PIECE N°15.2 - MEMOIRE EN REPONSE A L'AVIS MRAE

PROJET ÉOLIEN DE ROCHE-ET-RAUCOURT (70)
COMMUNE DE ROCHE-ET-RAUCOURT

MEMOIRE EN REPONSE A L'AVIS MRAe

Projet éolien de Roche-et-
Raucourt

Figure 3 : Infrastructures de raccordement électrique

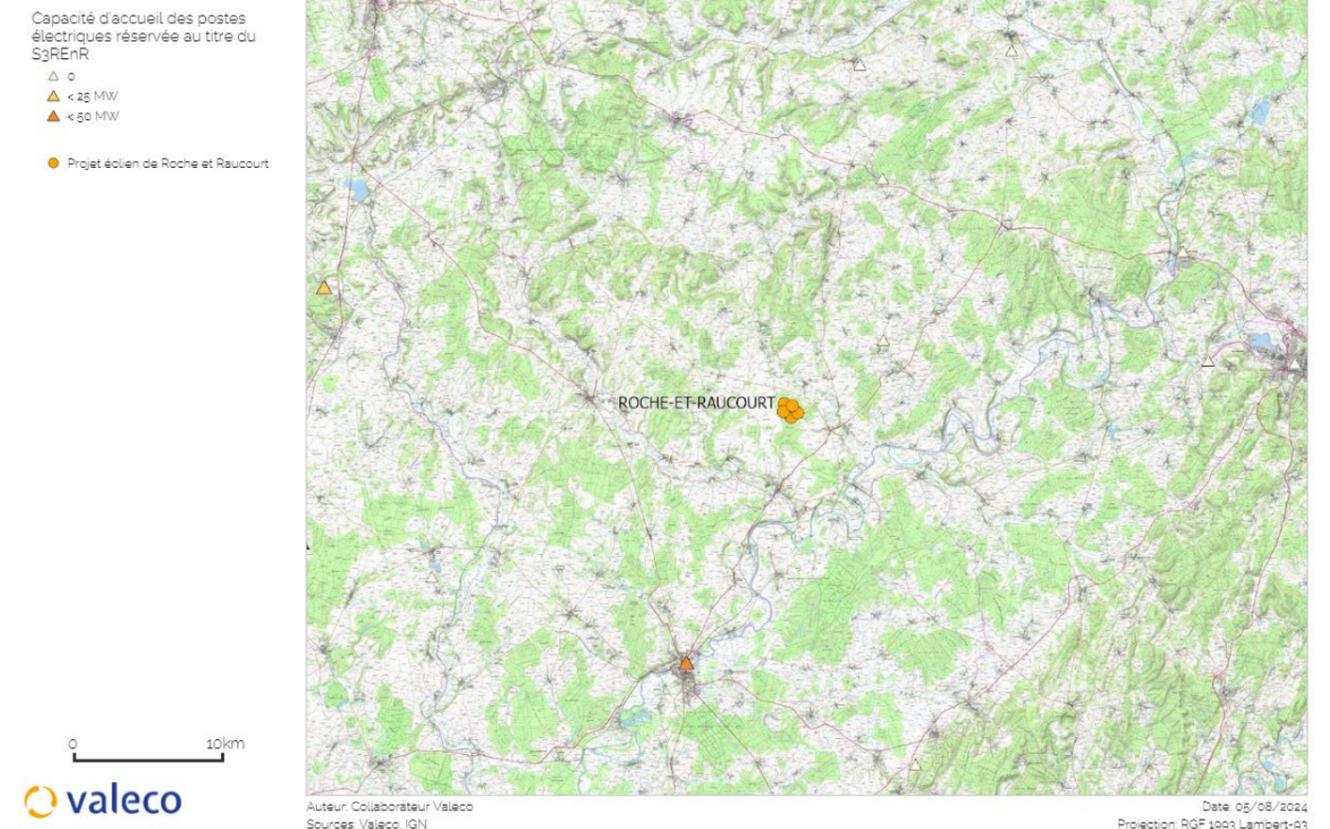
Le tracé de raccordement externe (raccordement des postes de livraison privés du parc éolien jusqu'à un poste source public) n'est pas connu à ce jour car la décision finale est du ressort du gestionnaire de réseau. Ainsi, les prescriptions techniques et un chiffrage précis du raccordement au réseau électrique seront fournis par Enedis une fois le projet éolien autorisé. En effet, les gestionnaires de réseaux sont les seuls à décider d'un tracé de raccordement électrique et en sont entièrement responsables.

Les postes sources autour du projet ainsi que leurs capacités sont donnés dans le tableau 1 ci-dessous, à la suite de la publication en mai 2022 du Schéma Régional de Raccordement au Réseau des Energies Renouvelables (S3REnR)⁵. Ce schéma est un outil de planification du réseau électrique afin d'anticiper les évolutions nécessaires (création de postes sources ou renforcement de postes existant) pour accueillir les nouvelles installations d'électricité renouvelable. Le S3REnR Bourgogne-Franche-Comté est élaboré par RTE (Réseau de transport d'électricité), en accord avec les gestionnaires du réseau de distribution d'électricité de la région : Enedis et la SICAE Est. Il est en cours de révision afin d'anticiper le raccordement des futurs projets d'énergie renouvelable à horizon 2030.

Actuellement, le futur poste source de Malvillers (prévu dans le cadre de l'actuel S3REnR) éloigné de 16,4 km à vol d'oiseau du projet éolien de Roche-et-Raucourt pourrait très certainement permettre le raccordement du projet éolien. En effet, dans l'État Technique et Financier (ETF) 2023⁶, RTE, ENEDIS et la SICAE Est confirment qu'ils sont en attente de signature de conventions de raccordement avec les parcs EnR à proximité dont pourrait faire partie celui de Roche-et-Raucourt.

Figure 24 : Prospection des gîtes au sein de l'aire d'étude immédiate

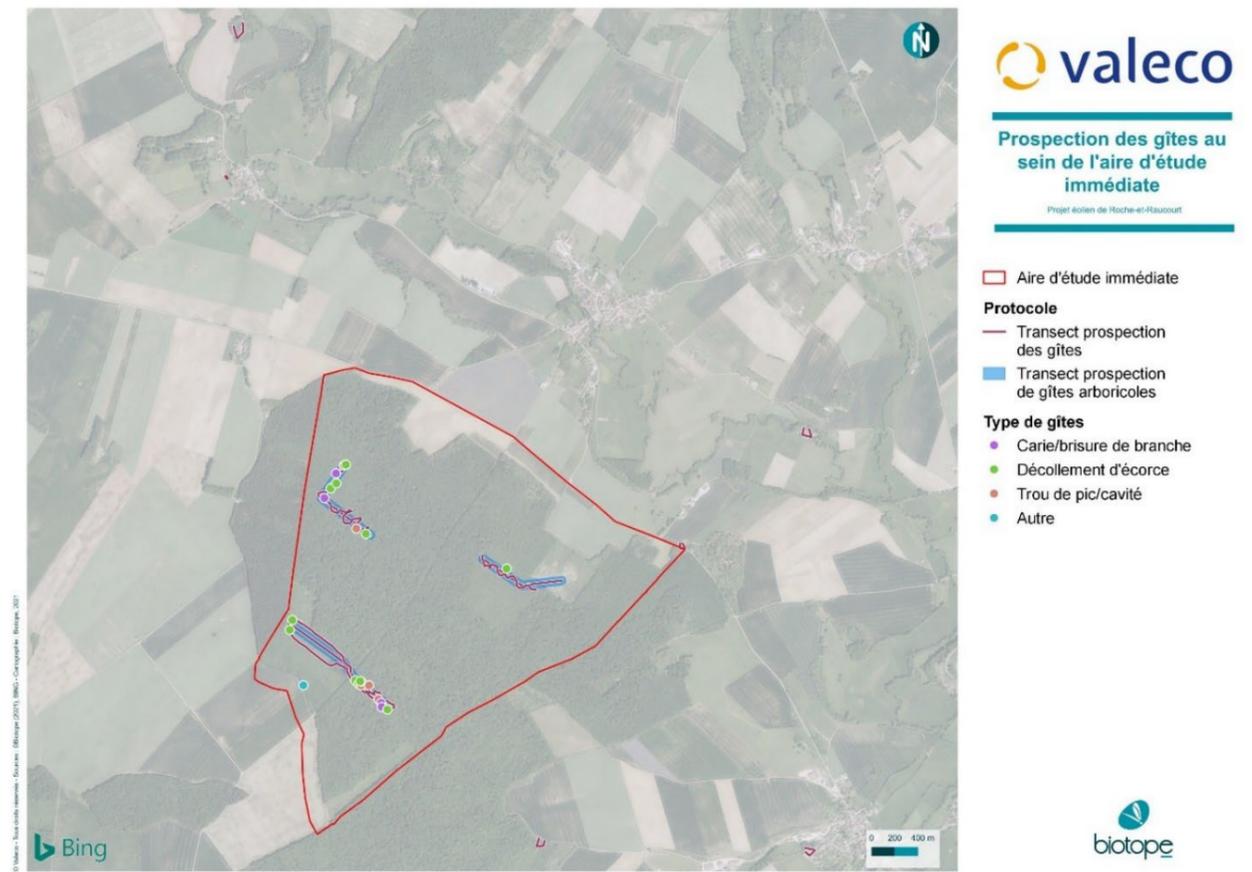
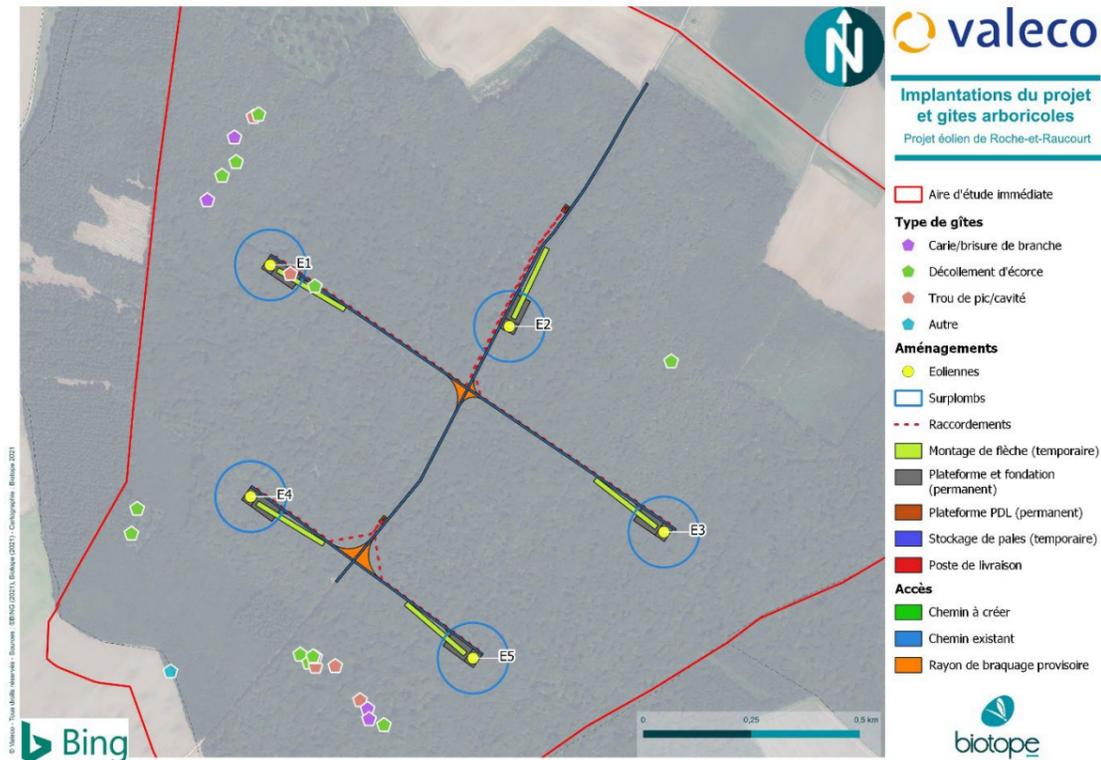
Concernant les gîtes à chiroptères, une cartographie représentant les transects empruntés au sein du boisement et les gîtes arboricoles découverts a été ajoutée à la rédaction. Elle est reprise ci-après :

Cette carte révèle bien la présence de gîtes arboricoles au sein de l'aire d'étude immédiate. La densité de ces derniers varie en fonction du stade forestier dans lequel le boisement se trouve. Une cartographie a également été produite avec le projet. Elle est présentée en suivant :

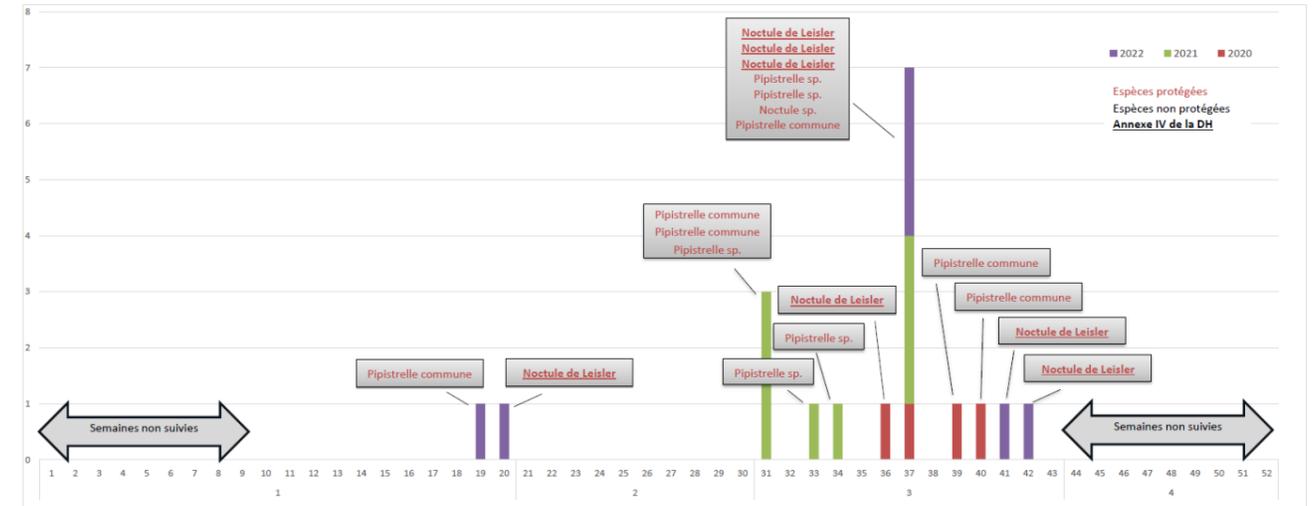
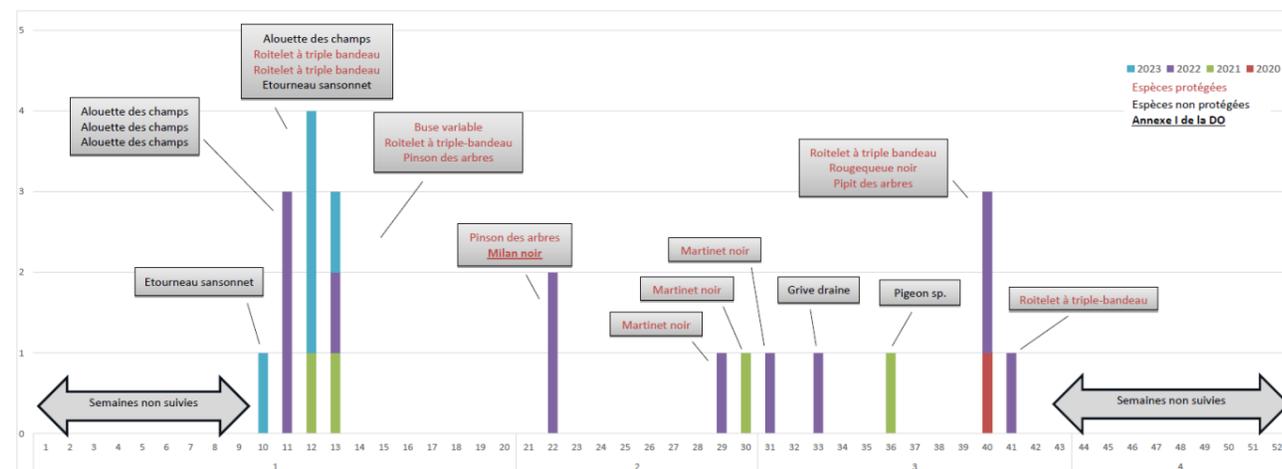
Le suivi post-implantation du parc éolien de la Roche Quatre Rivières a pu être consulté dans le cadre de cette réponse. Ce parc est implanté sur les communes de Bourguignon-les-Morey, la Roche-Morey et Fouvent-Saint-Andoche (70). Ce parc est composé de 9 éoliennes et il est situé à environ 5,2 km au nord de l'aire d'étude immédiate du projet éolien de Roche-et-Raucourt, au point le plus proche. Ce parc est principalement implanté en milieu ouvert avec des éoliennes situées en lisière de boisement.

Concernant les cas de mortalité découverts au sein du parc, les deux schémas ci-dessous fournissent les données de mortalité brutes :

Ce suivi sur plusieurs années conclut à l'absence de surmortalité induite par le parc sur l'avifaune et les chiroptères. Cependant, le nombre de Noctules de Leisler retrouvées mortes entraîne la nécessité d'asservir les éoliennes du parc à un bridage spécifique pour les chiroptères de haut-vol. De même, la mortalité d'un Milan noir en période de nidification 2022 conduit à la nécessité de réaliser un suivi d'activité approfondi de l'avifaune sensible (Milan noir, Milan royal et Busard Saint-Martin) au cours de la période de reproduction, dans un rayon de 5 km autour du parc. Au-delà du suivi de la mortalité, des suivis de l'activité de l'avifaune et des chiroptères (en nacelle) ont également été conduits.

Figure 35 : Aménagements du projet final et enjeux relatifs aux chiroptères (Sources : VALECO, ONF)

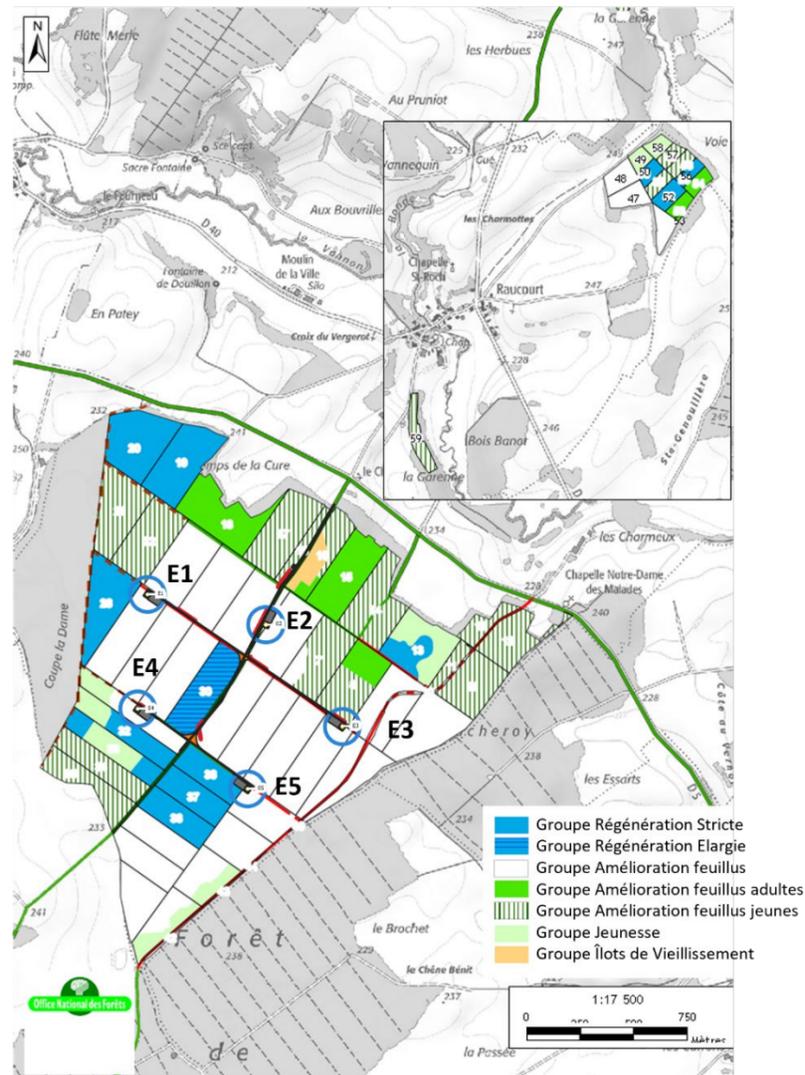
Au vu des fonctionnalités des lisières et des chemins forestiers pour les chiroptères, notamment dans leurs déplacements, une bande tampon à enjeu plus important peut être dessinée le long de ces structures pour tenir compte de leur spécificité. La carte présentée en suivant met donc à jour la bande tampon dessinée sur la carte des enjeux contextualisés relatifs aux chiroptères.

La figure suivante positionne le projet par rapport aux stades de chacune des parcelles forestières du Bois de Roche. Le fond cartographique date de 2018 et a été transmis par l'ONF.

Enfin, rappelons que les espèces sensibles au risque de collision sont des espèces de haut-vol, moins dépendantes de ces structures linéaires du paysage que sont les allées forestières et les lisières arborées (Roemer, 2018), même si ces éléments sont attractifs pour les ressources qu'ils offrent (densité plus importante en arthropodes). Ainsi, la Noctule commune ou la Pipistrelle de Nathusius sont des espèces qui peuvent être contactées en milieu ouvert, à distance de tout boisement. Dès lors, si le protocole mis en place dans le cadre de l'étude d'impact du projet éolien Les Petits Bois permet de rendre compte de la variabilité de l'activité des chiroptères au niveau du sol, ce dernier ne permet pas de représenter la variation de leur activité en altitude, par rapport à l'éloignement aux structures.

Figure 36 : Projet et plan de gestion sylvicole du Bois de Roche (Source : Valeco et ONF)

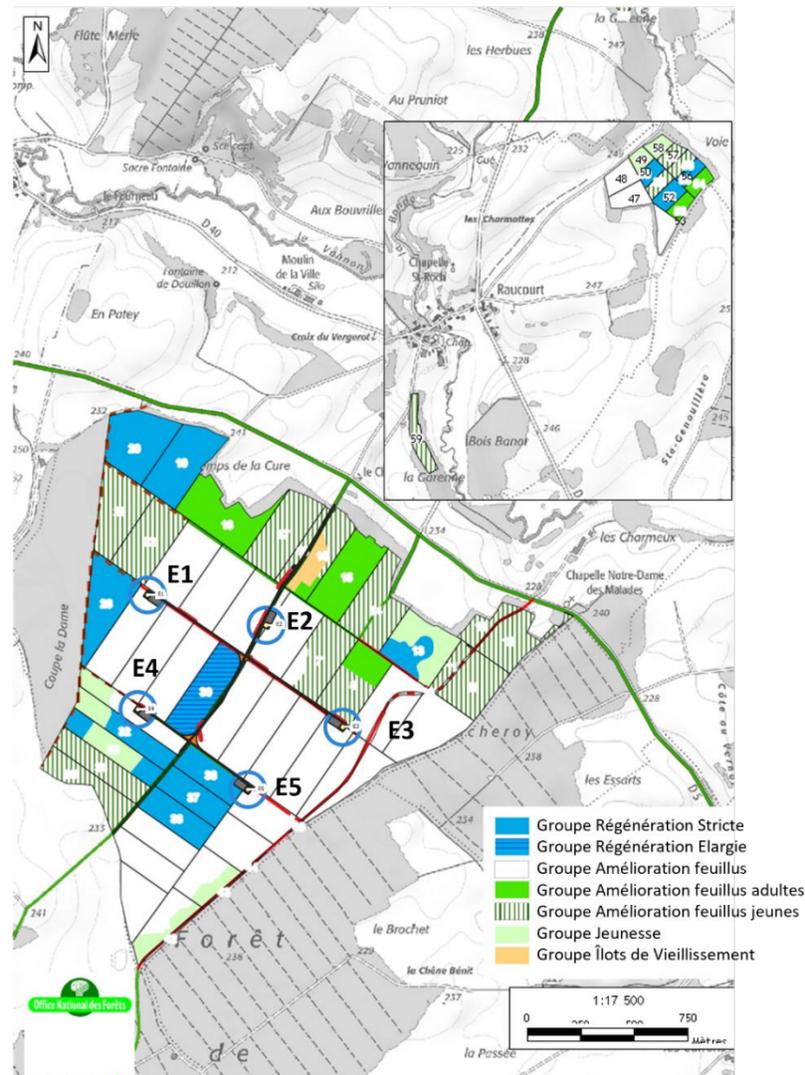
Analyser l'impact potentiel vis-à-vis de l'activité sylvicole prévue dans le plan d'aménagement de la forêt communale au niveau des zones de survol des pales

Pour rappel, le projet est superposé au plan de gestion du Bois de Roche sur la figure présentée en suivant :

Le plan de gestion de l'ONF rappelle que le boisement a très majoritairement une fonction de production de feuillus de qualité. Les objectifs du plan de gestion sont notamment de régénérer les peuplements arrivés à maturité (« Prévoir un effort de régénération soutenue, supérieur à la surface d'équilibre en lien avec la proportion de très gros bois »).

Pour résumer, la majorité des aménagements est réalisée au sein des groupes d'amélioration de feuillus avec une proportion importante de Gros Bois (>50 cm de diamètre du tronc ; voir figure ci-après) alors que des petites fractions d'aménagement ou de zones de survol des pales concerne des groupes de régénération stricte ou des groupes d'amélioration de feuillus jeunes.

Figure 38 : Schéma de principe du calcul de la distance réelle entre le bout de pale et la végétation (source : BIOTOPE, 2016 d'après Natural England (2014)).

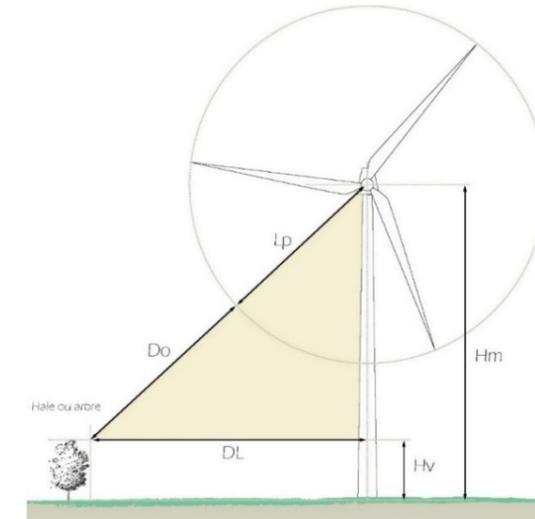
- La MRAe recommande de considérer un risque fort de mortalité du Busard Saint-Martin au vu de sa patrimonialité et de sa sensibilité à l'éolien. C'est la faible fréquentation de l'aire d'étude immédiate par l'espèce ainsi que les milieux retenus pour l'implantation (et la garde à la canopée importante) qui ont justifié d'un niveau de risque évalué à modéré ;

Le schéma suivant permet de visualiser la façon dont le calcul est conduit :

- La longueur de pale (Lp) dépend du modèle d'éolienne utilisé. Elle est de 81 m ici (diamètre du rotor de 162,5 m dans la variante retenue) ;
- La hauteur au moyeu (Hm) dépend du modèle utilisé. Elle est de 149 m dans la variante retenue ici ;
- La hauteur de la végétation (Hv). Les arbres ont des hauteurs de houppier d'environ 30-35 m en moyenne dans le boisement ;
- La distance entre le mât de l'éolienne considérée et la frange extérieure de la végétation la plus proche, équivalente à la distance latérale en deux dimensions (DL).

Figure 39 : localisation des éoliennes en fonction du mode de gestion des parcelles forestières (ONF, BIOTOPE, VALECO)

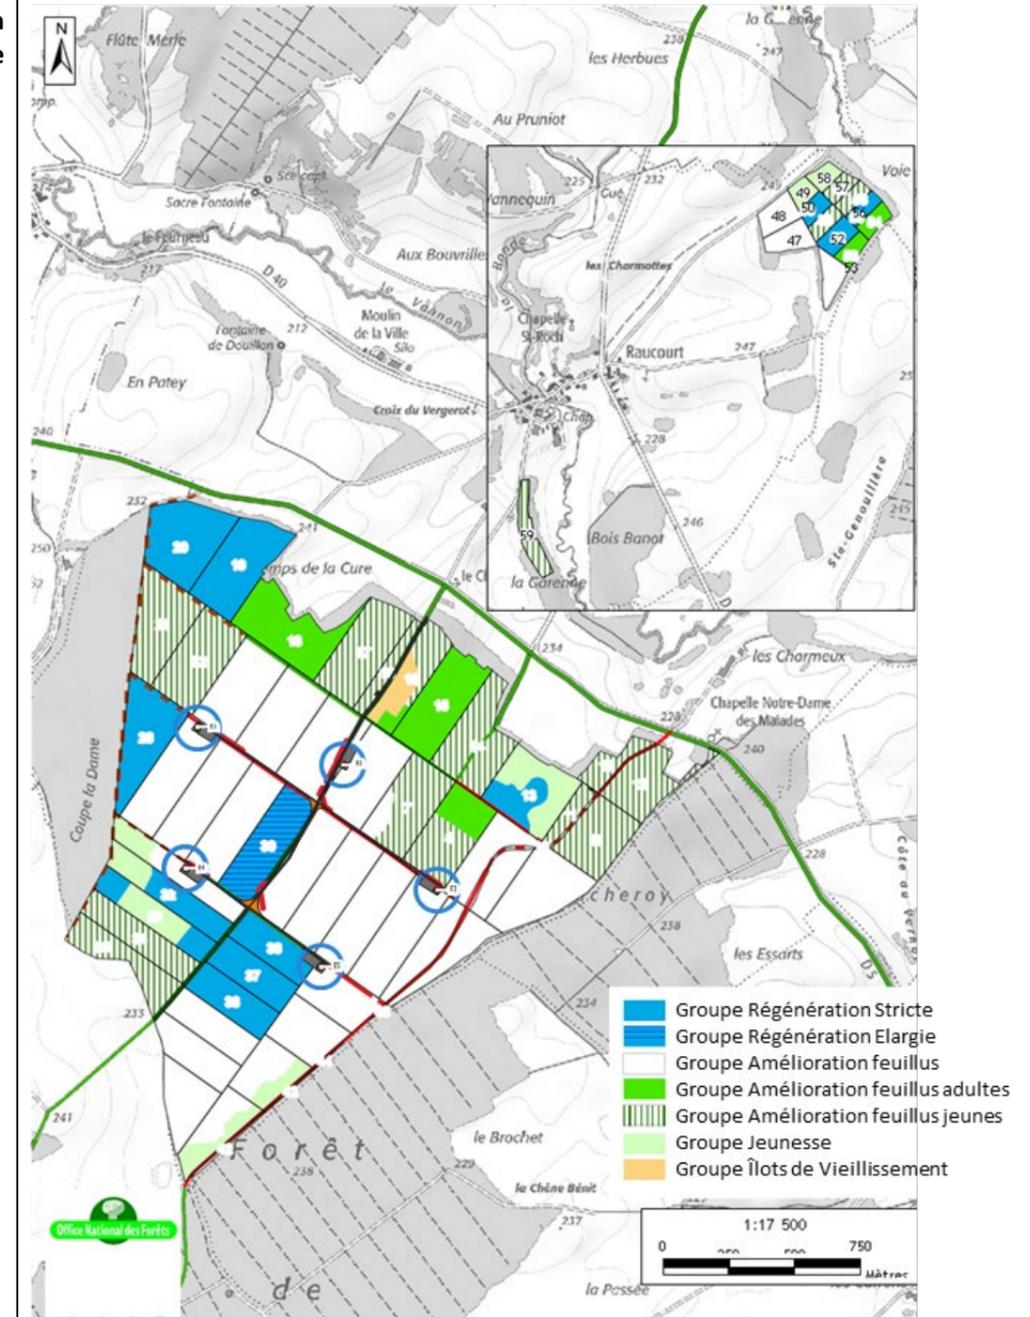
Définir plus précisément la mesure de création d'un îlot de vieillissement, en justifiant sa faisabilité

L'ONF précise également que l'éolienne E2 est située à environ 200 m d'un îlot de vieillissement délimité par l'ONF (soit près de 150 m en bout de pale de la canopée des arbres périphériques de l'îlot) et qui représente une surface de 2,28 ha. Les autres éoliennes sont situées à plus de 650 m de ce dernier, soit en distance oblique, à près de 580 m en bout de pale. Pour prendre en compte cet élément, Biotopie a amendé la mesure de suivi MS-B02 afin de réaliser le suivi post-implantation des chiroptères en altitude sur l'éolienne E2. De cette façon, le bridage des éoliennes peut être revu en fonction de ce qui est réellement
